「ふげん」廃止措置計画変更認可申請について

(申請日:令和 3 年 9 月 3 日)

令和 3 年 9 月 28 日

国立研究開発法人日本原子力研究開発機構

図 7-2 セメント混練固化装置設置概略系統図

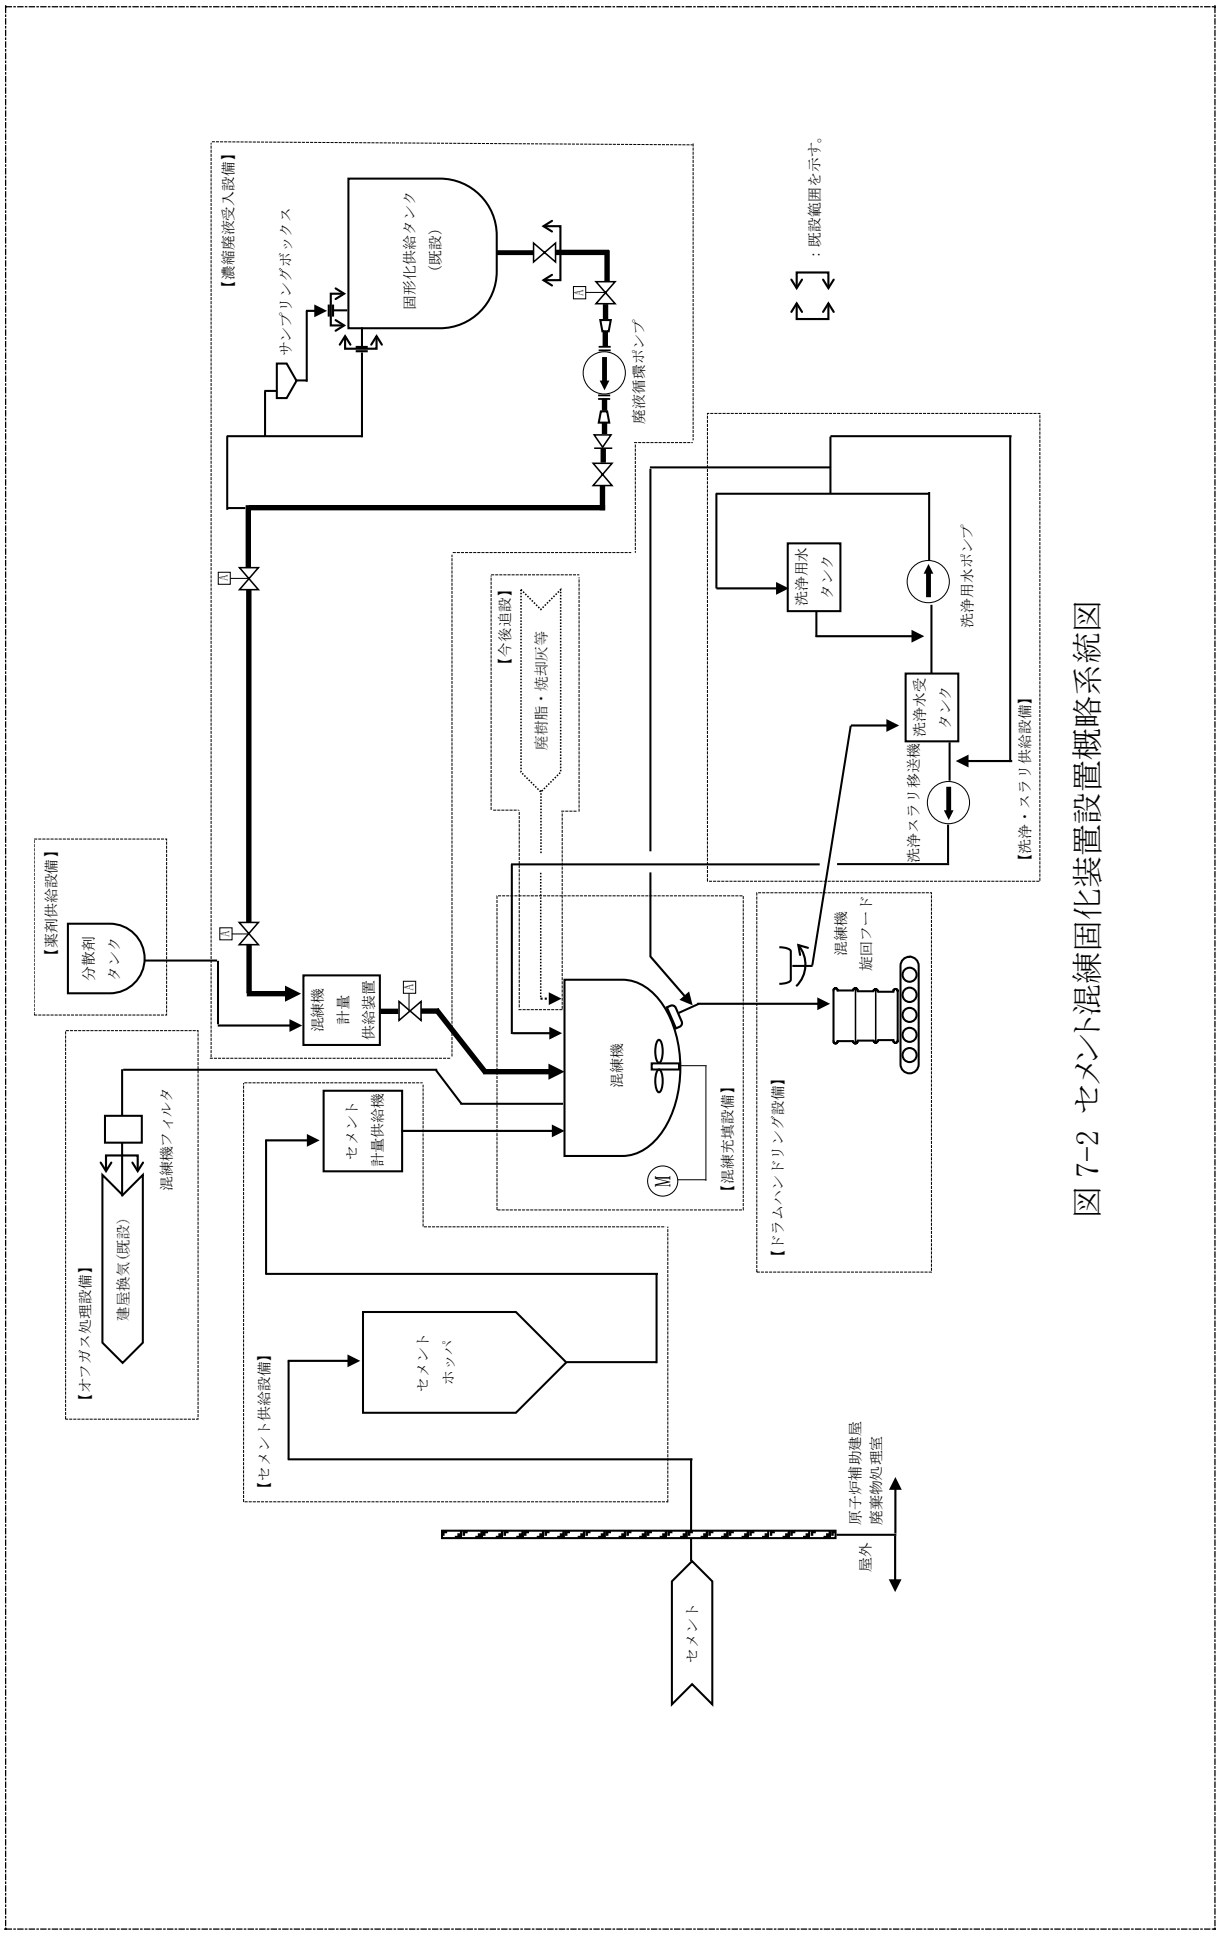
(a) 系統構成

セメント混練固化装置は、濃縮廃液受入設備、混練充填設備等により構成する。セメント混練固化装置概略系統図を図 7-2 に示す。なお、濃縮廃液受入設備のうち、固形化供給タンク、固形化供給タンク出口配管の一部、漏えい検出装置及び警報装置については既設を供用する。

図 7-3 セメント混練固化装置 主配管図

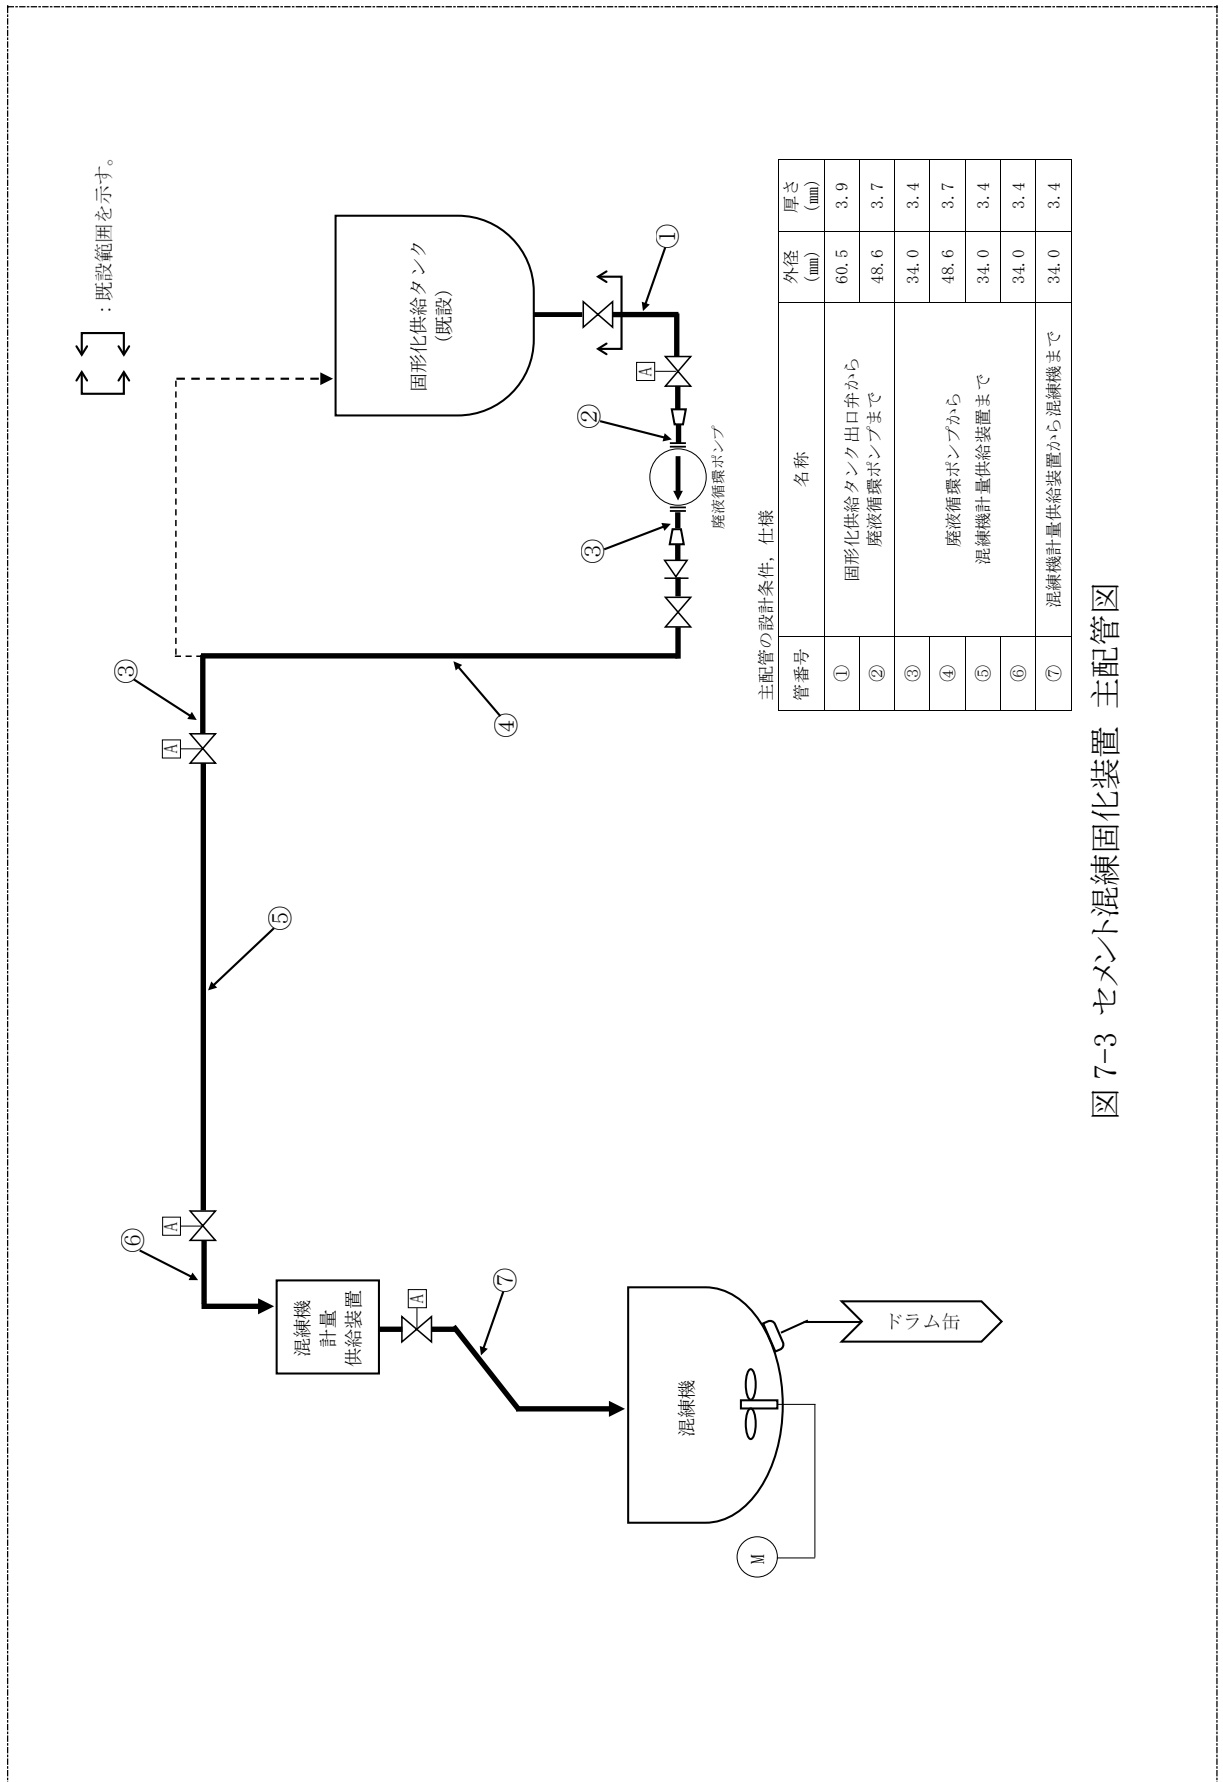
(g) 主配管の仕様

名称	最高使用 圧力 (MPa)	最高使用 温度 (°C)	外径 (mm)	厚さ (mm)	材料
固形化供給タンク 出口弁から廃液循環ポ ンプまで	0.98	95	60.5	3.9	SUS
	0.98	95	48.6	3.7	316LTP
廃液循環ポンプから 混練機計量供給装置ま で	0.98	95	34.0	3.4	SUS
	0.98	95	48.6	3.7	SUS
	0.98	90	34.0	3.4	316LTP
	静水頭	90	34.0	3.4	SUS
混練機計量供給装置か ら混練機まで	静水頭	90	34.0	3.4	SUS
					316LTP

蒸発濃縮装置濃縮器復水器用代替冷却装置概略系統図

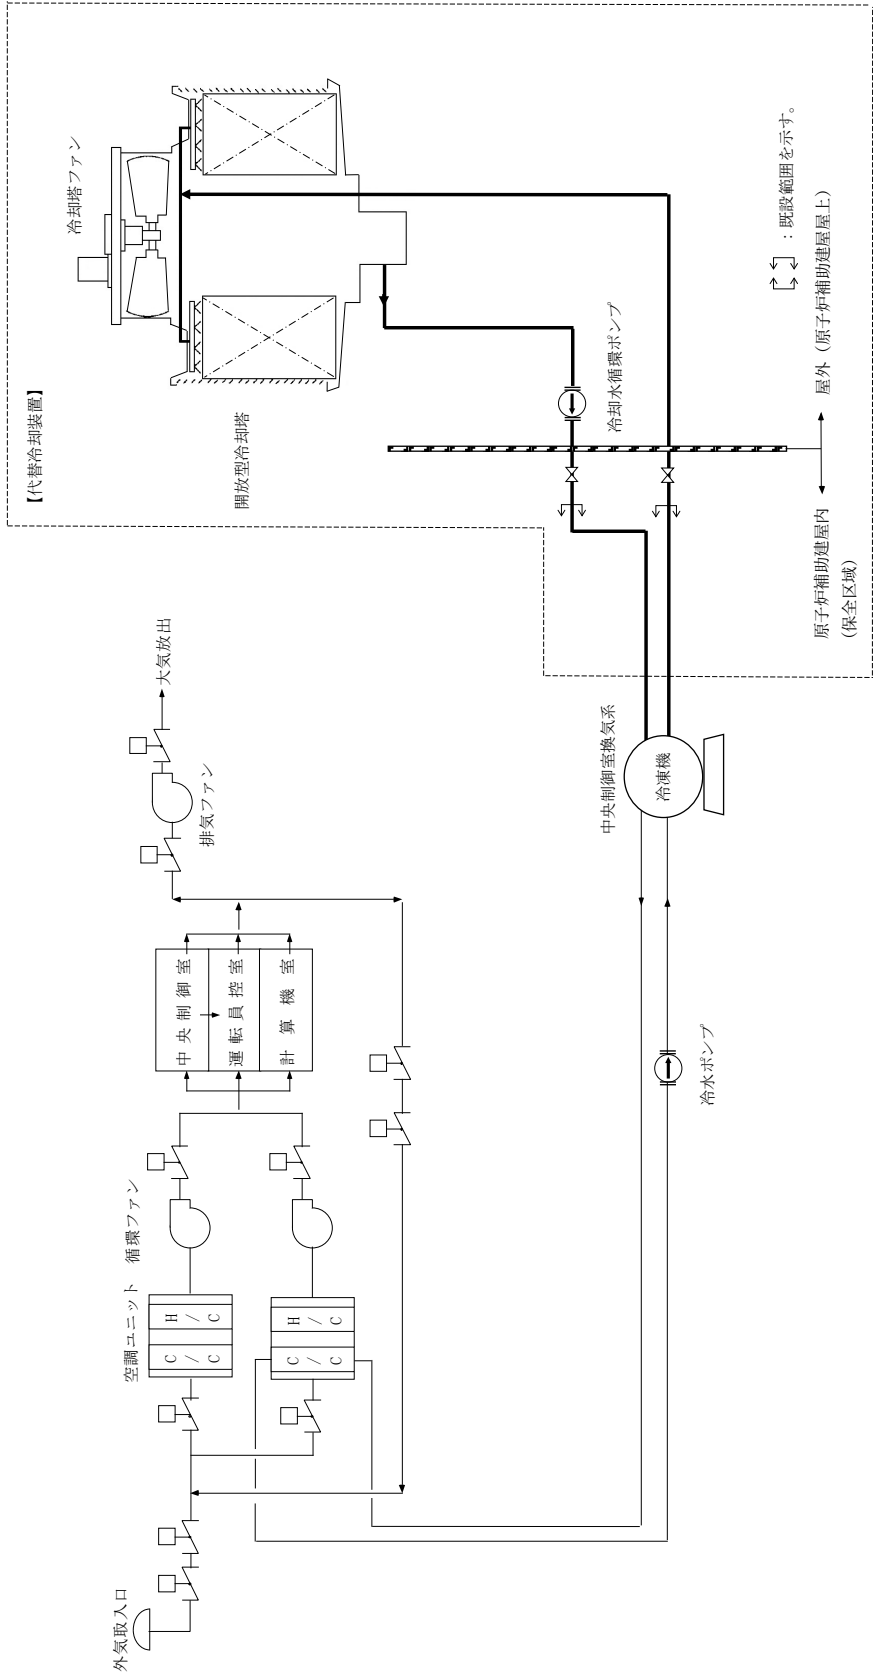
蒸発濃縮装置濃縮器復水器用代替冷却装置は、密閉型冷却塔、冷却水循環ポンプ等により構成する。また、冷却水は処理廃液より高い圧力で蒸発濃縮装置濃縮器復水器を循環する系統構成とし、冷却水流量が規定量より低下した場合には、蒸発濃縮装置を自動停止する。

蒸発濃縮装置濃縮器復水器用代替冷却装置概略系統図を別図-2 に示す。なお、蒸発濃縮装置濃縮器復水器の冷却水入口配管及び出口配管の一部については既設を供用する。

蒸発濃縮装置濃縮器復水器に対する原子炉補機冷却水の除熱量は、設計上 2,466,025 kJ/h(589,000 kcal/h)であることから、同等以上の冷却能力を有する装置を設置する。

中央制御室換気系用代替冷却装置概略系統図

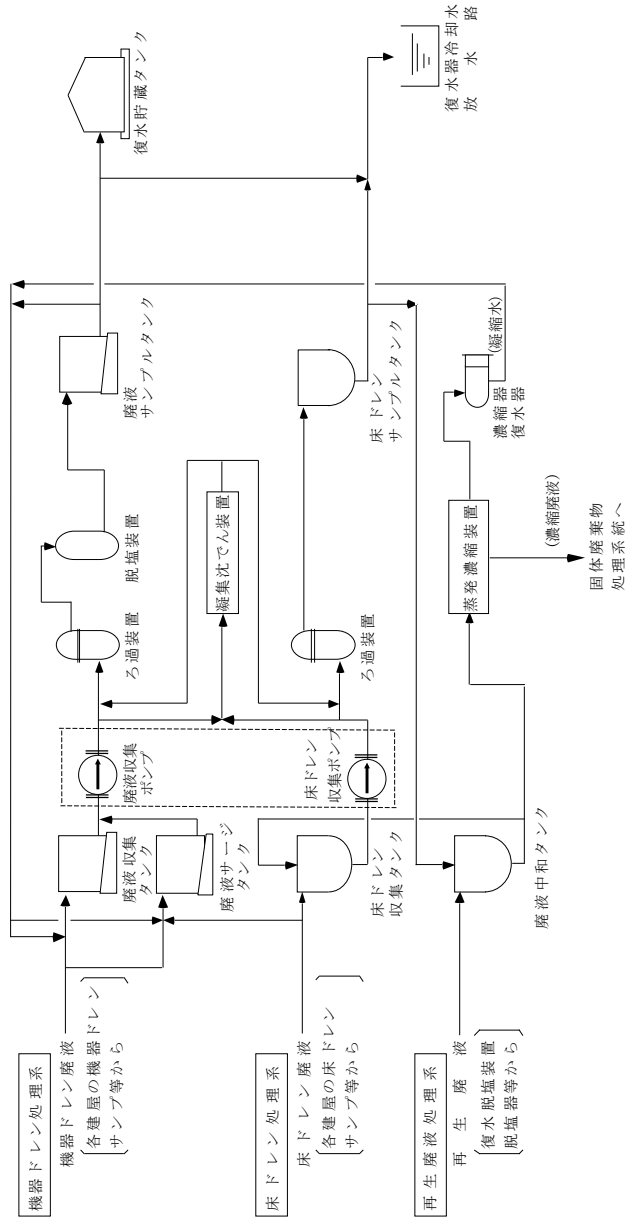
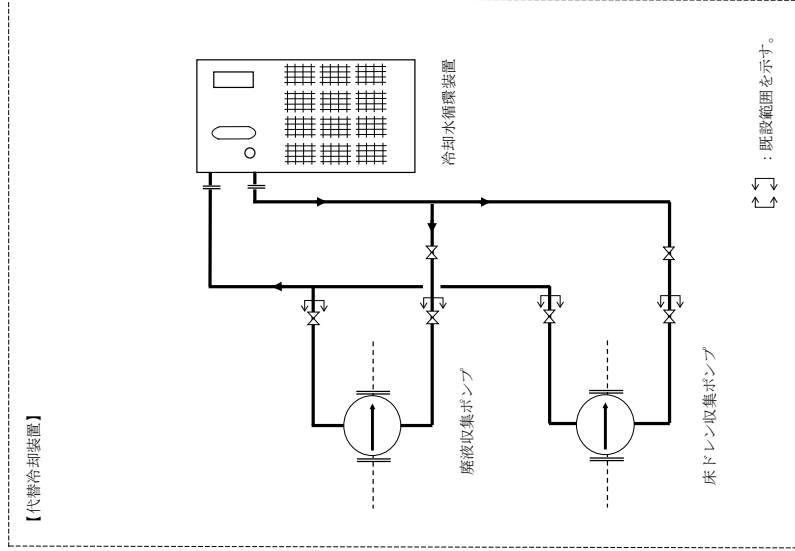
中央制御室換気系用代替冷却装置は、開放型冷却塔、冷却水循環ポンプ等により構成する。また、冷却水は中央制御室換気系冷凍機を循環する系統構成とし、冷却水流量が規定量より低下した場合には、冷凍機を自動停止する。

中央制御室換気系用代替冷却装置概略系統図を別図-3 に示す。なお、中央制御室換気系冷凍機の冷却水入口配管及び出口配管の一部については既設を供用する。

中央制御室換気系の冷凍機に対する原子炉補機冷却水の除熱量は、設計上 1,528,182 kJ/h(365,000 kcal/h)であることから、同等以上の冷却能力を有する装置を設置する。

床ドレン収集ポンプ及び廃液収集ポンプ用代替冷却装置概略系統図

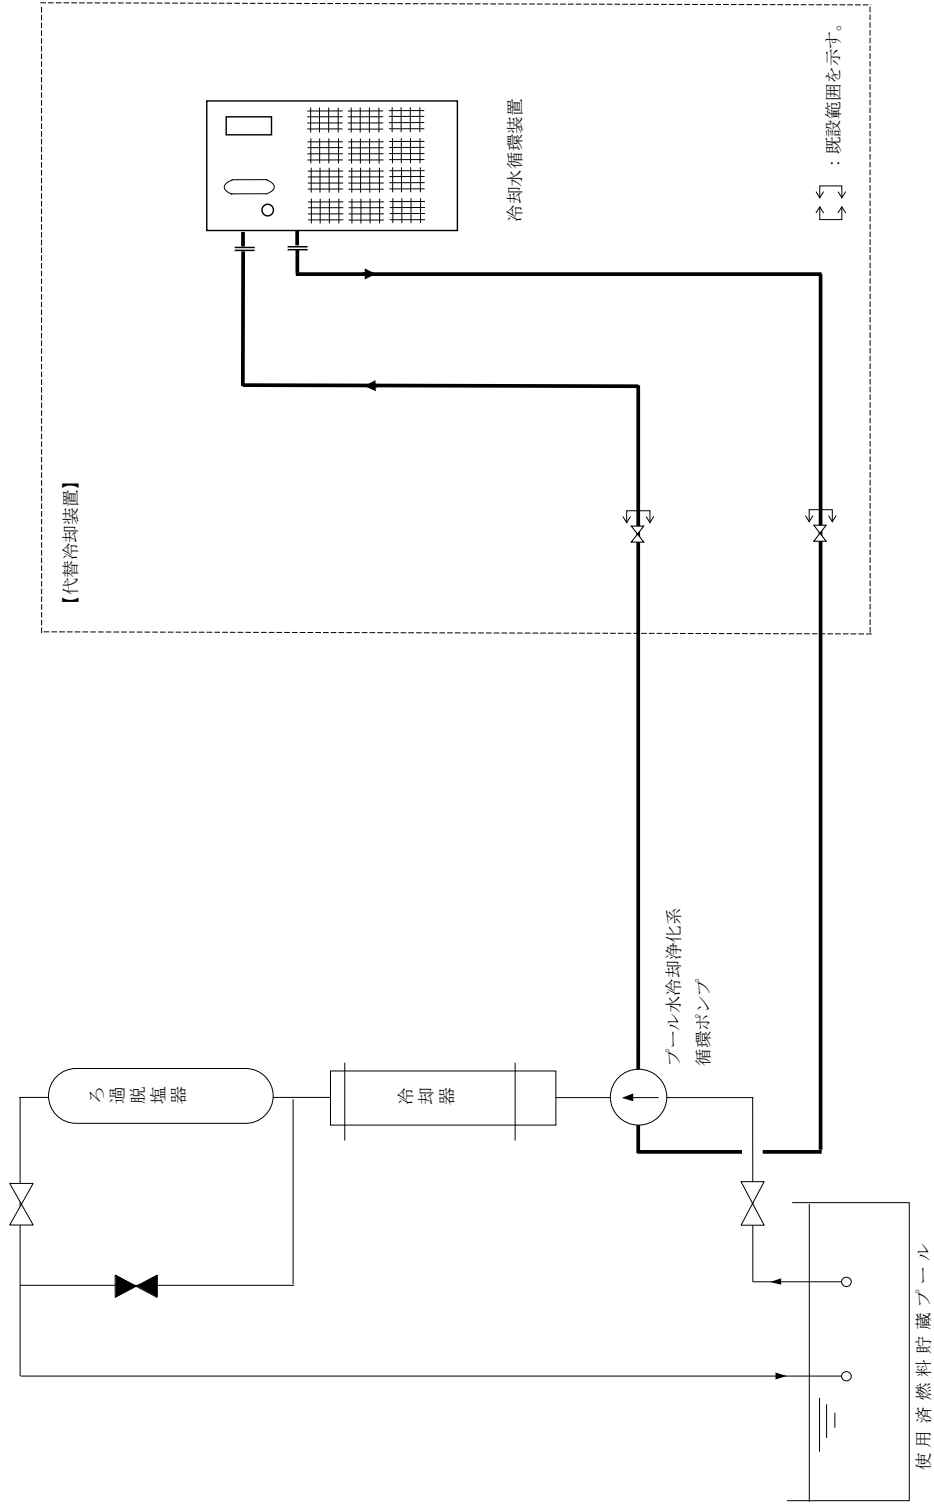
床ドレン収集ポンプ及び廃液収集ポンプ用代替冷却装置は、冷凍機及び循環ポンプを内蔵した冷却水循環装置等により構成する。

床ドレン収集ポンプ及び廃液収集ポンプ用代替冷却装置概略系統図を別図-4に示す。なお、床ドレン収集ポンプ及び廃液収集ポンプの冷却水入口配管及び出口配管の一部については既設を供用する。

床ドレン収集ポンプ及び廃液収集ポンプのジャケットは、設計上 35℃以下の原子炉補機冷却水 1.1m³/h/個を通水することが要求されていることから、同等以上の能力を有する装置を設置する。
